SP01JP/2020/RUK

## **„ACCORD - Výstavba pavilónu špičkových technológií“**

### **VYSVETLENIE SÚŤAŽNÝCH PODKLADOV 4**

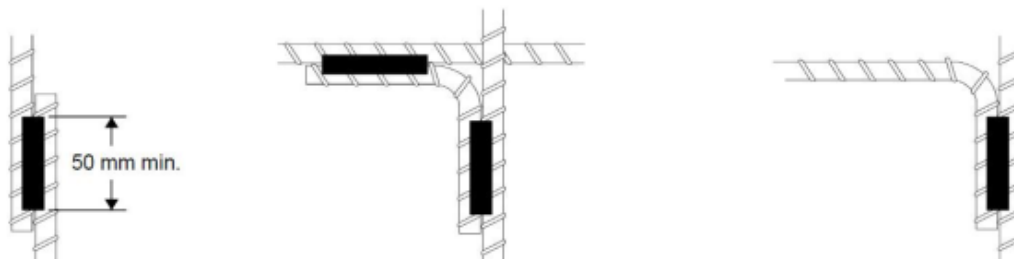
- Ku realizácii zvodov guľatinou FeZn ø8 uvádzam:
  - o existujúci výkaz / rozpočet stavby neobsahuje materiál a montáž guľatiny FeZn ø8, zodpovedajúci objem pre realizáciu zvodov je vo výkaze / rozpočte zrejme nahradený guľatinou FeZn ø10, žiadam o potvrdenie, resp. vysvetlenie

**Odpoved:** platí guľatina podľa výkazu výmer. ø10

Obrázok E.5 – Typické spôsoby spájania prútov armovania v železobetóne (ak sú dovolené)

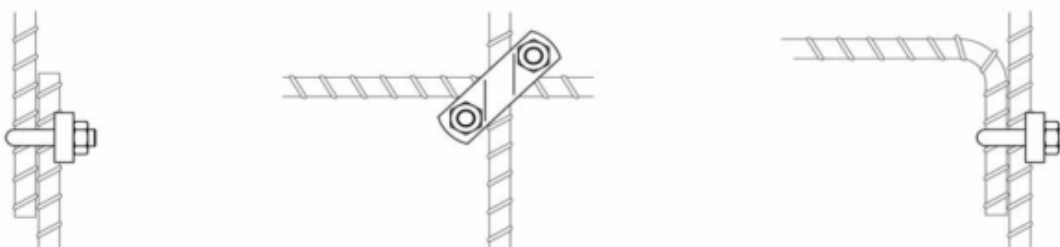
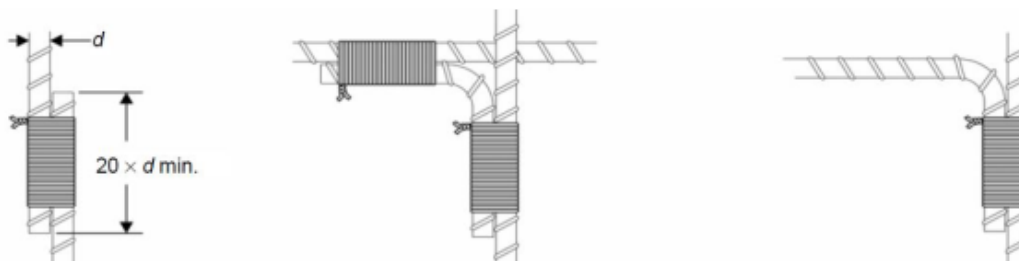
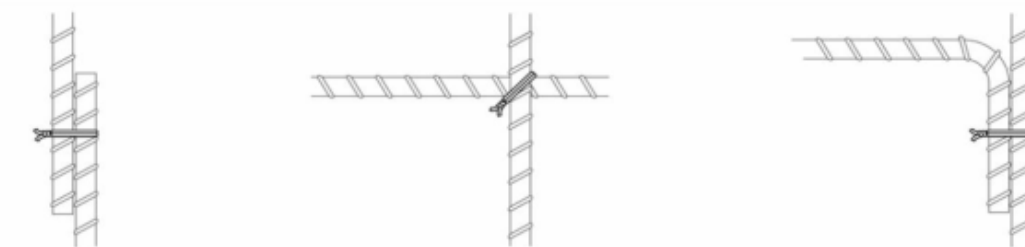
- Ku realizácii ekvipotenciálneho pospojovania na podlažiach tvoreného armovaním uvádzam:
  - existujúci výkaz / rozpočet stavby neobsahuje výkony (montáž a materiál) pre zhotovenie spojov armovania, ktoré by bolo možné považovať za elektrický spoj v zmysle STN EN 62305-3, článok 4.3, Prepojenie ocelového armovania stavby zo železobetónu. Citujem: **„Ocelové armovanie v stavbách zo železobetónu sa považuje za elektricky spojené, ak je väčšia časť spojení zvislých a vodorovných prútov pozváraná alebo iným spôsobom bezpečne spojená.** Spojenie zvislých prútov musí byť pozvárané, zosvorkované alebo prekryté s presahom rovnajúcim sa minimálne 20-násobku priemeru prútu a zviazané alebo sa musí zaistiť spojenie iným bezpečným spôsobom (pozri obrázok E.5)“.

- Pre ilustráciu obrázok E.5 prikladám nižšie. Zároveň upozorňujem, že pripútané spoje podľa obrázku E.5d sú vhodné len pre zabezpečenie elektromagnetickej kompatibility. Pre pospojovanie je potrebné realizovať spoje podľa niektorého z obrázkov E.5a, E.5b, E.5c. Vid' znenie normy STN EN 62305-3, najmä články 4.3, 5.3.5, 8.1, E.4.3..., . Zároveň žiadam o doplnenie výkazu a PD.

V PD sa na poschodiach neuvažuje s ekvipotenciálnym pospojovaním na poschodiach v armovaní. Na jednotlivých podlažiach sú prípojnice z ktorých sa pospojujú potrebné zariadenia. Na poschodí nie je toľko technologických zariadení aby sa vytváralo toto uzemnenie.
